## МОДЕРНИЗАЦИЯ ГИДРАВЛИЧЕСКОГО УЗЛА ПУТЕМ УСОВЕРШЕНСТВОВАНИЯ БАЙПАСНОЙ ГРУППЫ.

Настоящим письмом информируем Вас, что в двухконтурных котлах с вторичным пластинчатым теплообменником производства компании BAXI S.p.A. внедряется новый гидравлический узел, характеристики которого приведены ниже. Данный гидравлический узел изменён в связи с изменениями конструкции байпаса.

рис. 1

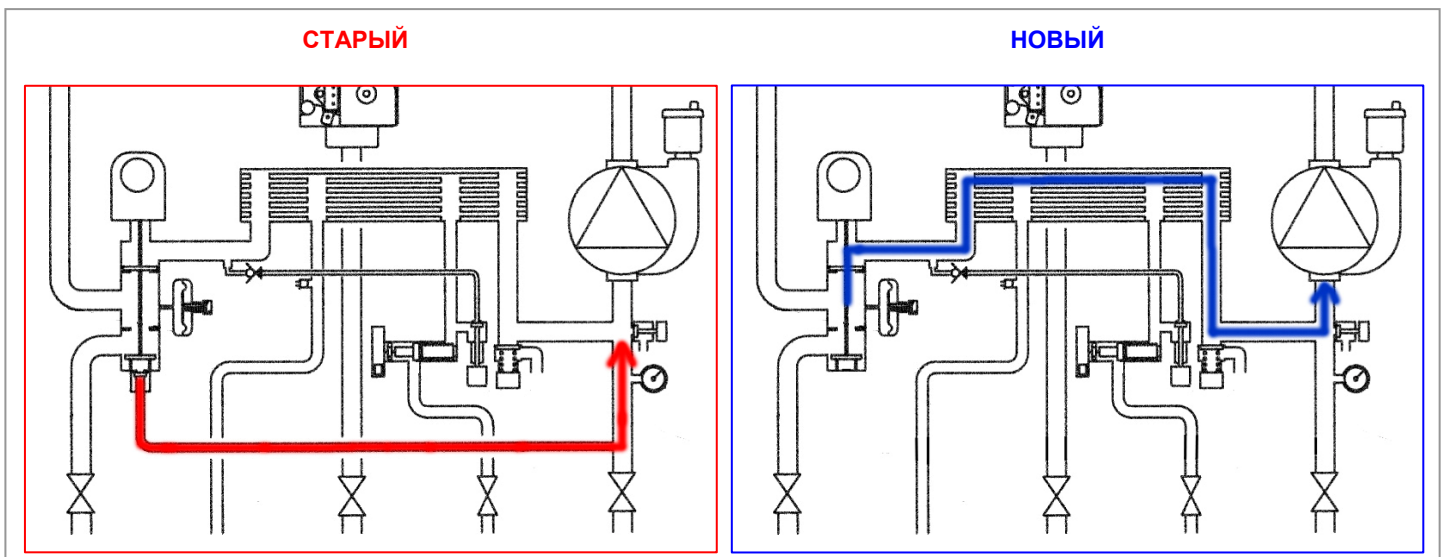
1. В новом 3-ходовом клапане отсутствует байпасная трубка. Байпас проходит через пластинчатый теплообменник. (см. рис. 1)

рис. 2

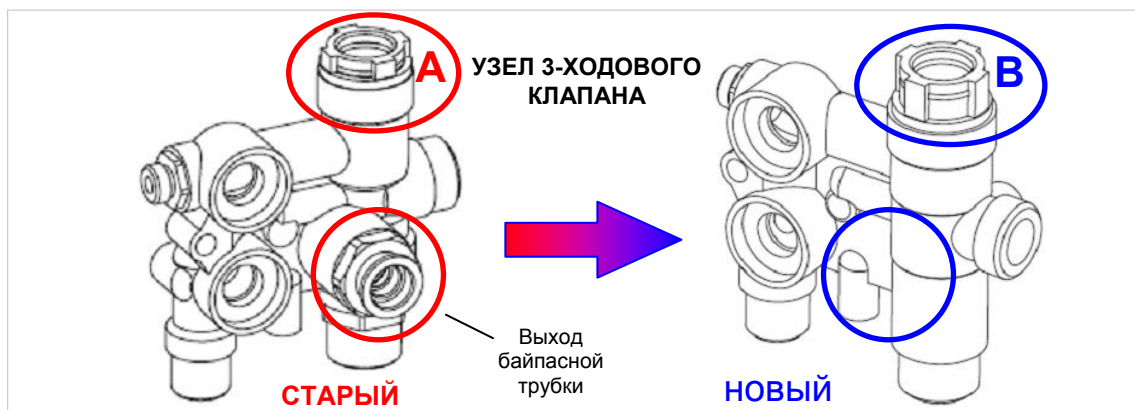
2. Старый и новый трёхходовые клапаны невзаимозаменяемы. Также невзаимозаменяемы старый и новый входные гидравлические узлы. (см. рис. 2 и 3)

рис. 5

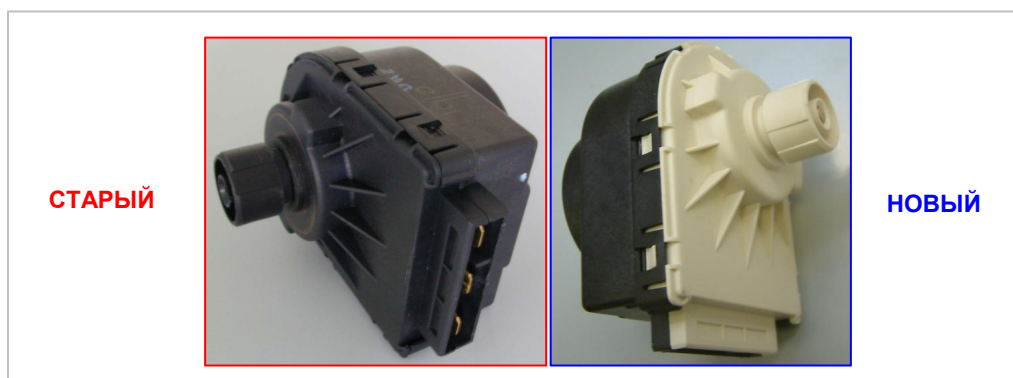
4. Изменена конструкция мотора 3-ходового клапана (сервопривода) - новый привод 3-ходового клапана заменяет предшествующий, но не наоборот. (см. рис. 5)
